**ETUDE HYDRAULIQUE ET DOSSIERS NÉCESSAIRES À LA  
RÉVISION DES PLANS DE PRÉVENTION DES RISQUES  
INONDATION DES COMMUNES D'ANTIBES, BIOT ET  
VALLAURIS – LOT 1**

**RÉUNION SUR LA RÉVISION DU PPRI DE BIOT AVEC LES ASSOCIATIONS DU  
17 MAI 2018 - DDTM**

DATE : 23/05/2018

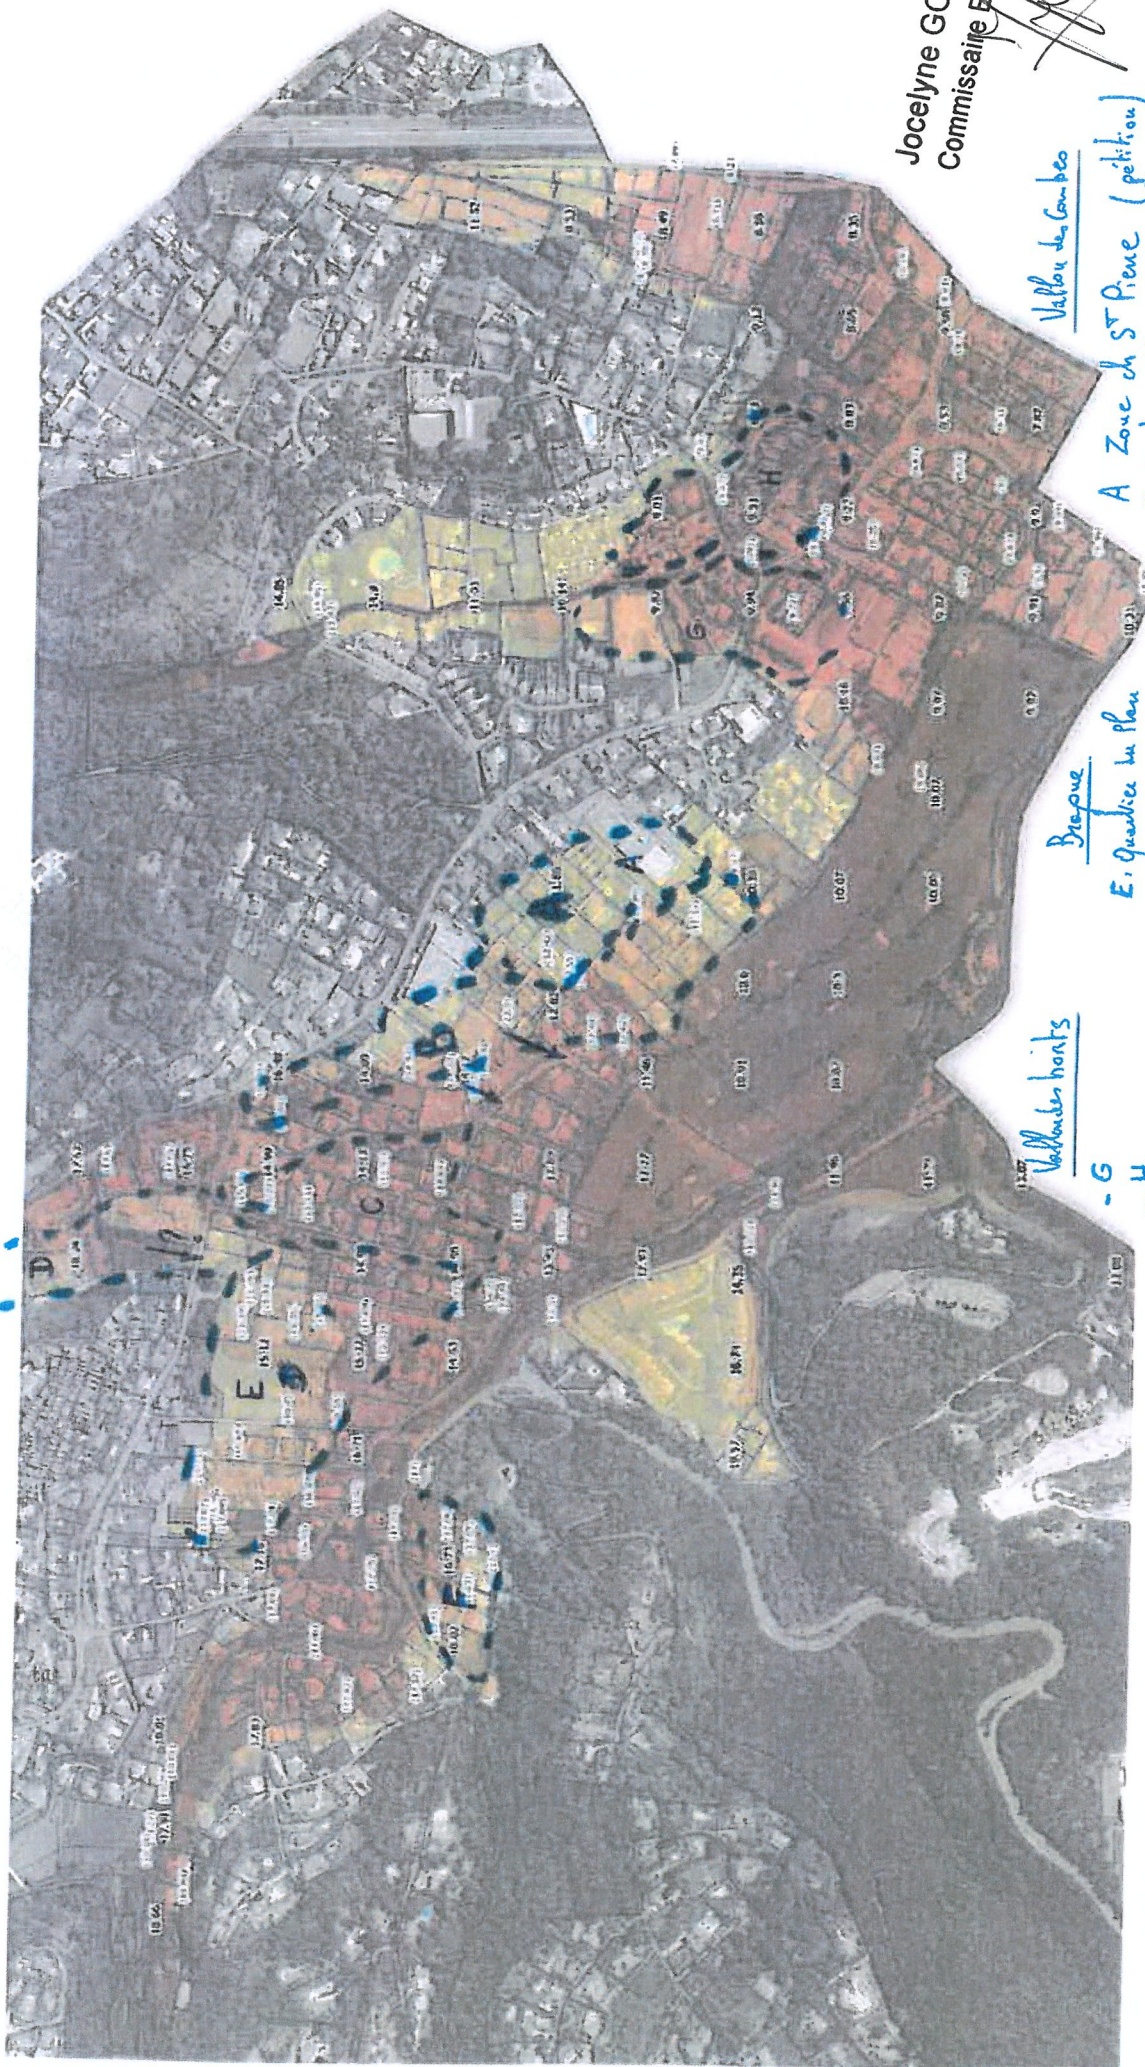
- Les écoulements du vallon des COMBES et ses cartographies (quartiers des Combes, de la Romaine, quartier du Plan, quartier Saint Grégoire, quartier Saint Pierre) (voir plan, zone A, B, C,D ).  
La zone A du quartier Saint Pierre comprise aux alentours du chemin Saint-Pierre est un bon exemple et nécessite d'être réétudiée afin de coller à la réalité (pétition des riverains transmise). Il s'agit en partie d'une inondation liée à un fort ruissellement péri-urbain aggravé par l'obstruction des caniveaux et fossés secondaires (avant la crue).
- Les écoulements du vallon des HORTS et ses cartographies (quartier du val de Pomme, quartier Saint Pierre) (voir plan, zone G,H).
- Les écoulements de la BRAGUE et ses cartographies (quartier Saint Jean, quartier des PLANS, impact de la passerelle arrachée, embâcles,...) (voir plan, zone E,F).

Une simulation des écoulements du vallon des COMBES sans embâcles (obstrué par les 2 véhicules) serait intéressante à analyser et à présenter avec un calage des données et des relevés optimisé.

Vous trouverez en pièces jointes le plan indiquant les zones nécessitant des précisions.

### Prise en compte des murs

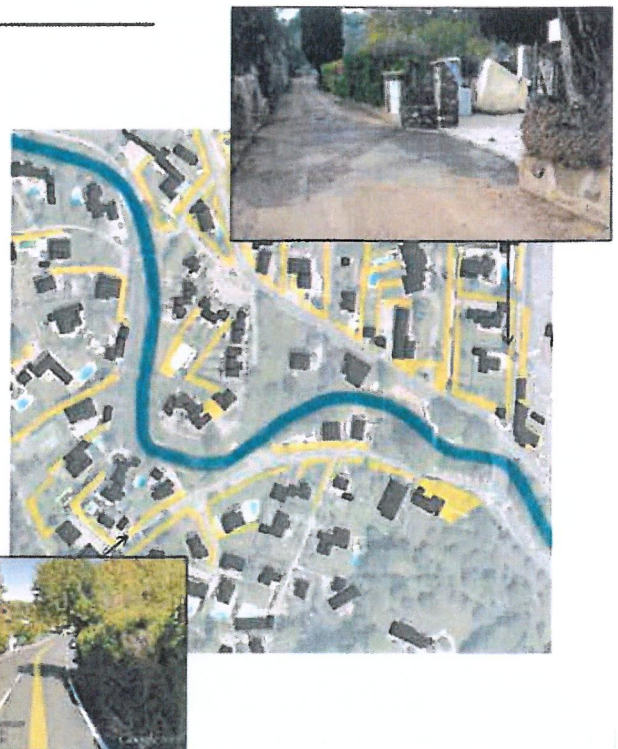
Il a été précisé plusieurs fois que les murs n'étaient pas intégrés dans la modélisation. Préciser quels sont les structures qui sont prises en compte (murs en bord de berge, les murets le long des vallons, en bords d'ouvrages de franchissement...) et ceux qui ne le sont pas. Les structures en lit majeur jouent cependant un rôle important lorsque les hauteurs d'eau sont faibles et pour tout ce qui s'apparente à du fort ruissellement urbain. La non prise en compte de certaines structures ne conduit elle pas à être trop déconnecté du fonctionnement réel observé. La modélisation est calée sur les PHE observées qui, elles, tiennent compte de la réalité du terrain pendant le passage de l'eau.

- Pouvez-vous nous expliquer et préciser comment les embâcles et les murs ont été intégrés et pris en compte dans votre projet de PPRi.

- Murets
  - Plusieurs configurations ont été testées sur le modèle numérique, en particulier avec et sans les murets de limite de propriété. La DDTM affirme que les murets ne constituent pas des ouvrages de protection fiables contre les crues. A ce titre, leur effacement par modélisation doit être étudié lors de l'élaboration de la carte d'aléas.

- ⇒ Extrusion des bâtis sur une hauteur de 3 m
- ⇒ Extrusion des murs ou haies denses représentant des obstacles majeurs à l'écoulement dans le lit majeur sur une hauteur de 2 mètres (identification de ces obstacles suite aux visites de terrain et google street)

## Aléas zones A B C D E

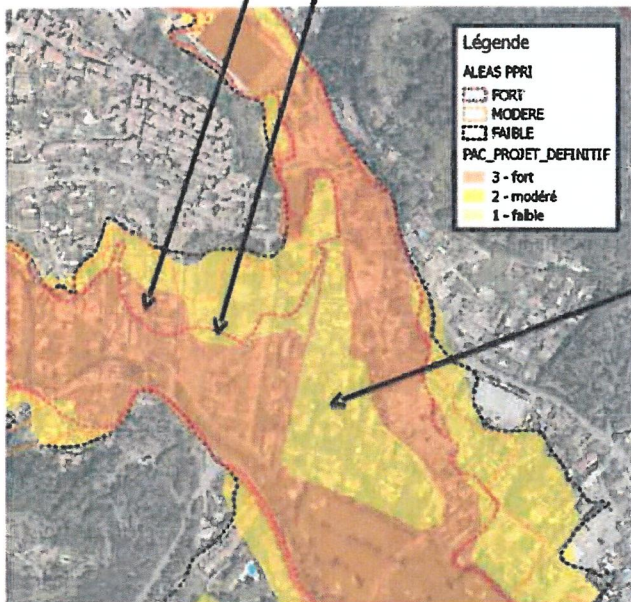
-Après plusieurs réunions et suite aux dires de la population, nous constatons que des dizaines de propriétés non inondées (certificats de non déclaration aux assurances fournis) sont toujours classées en zone inondable, comment cela est-il possible ? Nous vous demandons donc d'affiner votre cartographie, principalement les limites de zones.

→ En rive gauche de la Brague (derrière le centre culturel) : zone de stockage, vitesses d'écoulements faibles = aléa modéré  
 → Centre des arts : la partie sud passe en aléa fort : hauteurs d'eau et vitesses importantes

→ Secteur du Chemin du Plan/Chemin du Vallon : zone de confluence entre les débordements de la Brague et du vallon des Combes et correspond à ancien tracé du vallon = zone d'écoulement préférentielle.

Certaines habitations non inondées car protégées par murets/clôtures/haies denses mais risque de rupture (déjà produit lors de la crue) = aléa fort sur toute la zone (résultats de la simulation sans obstacles)
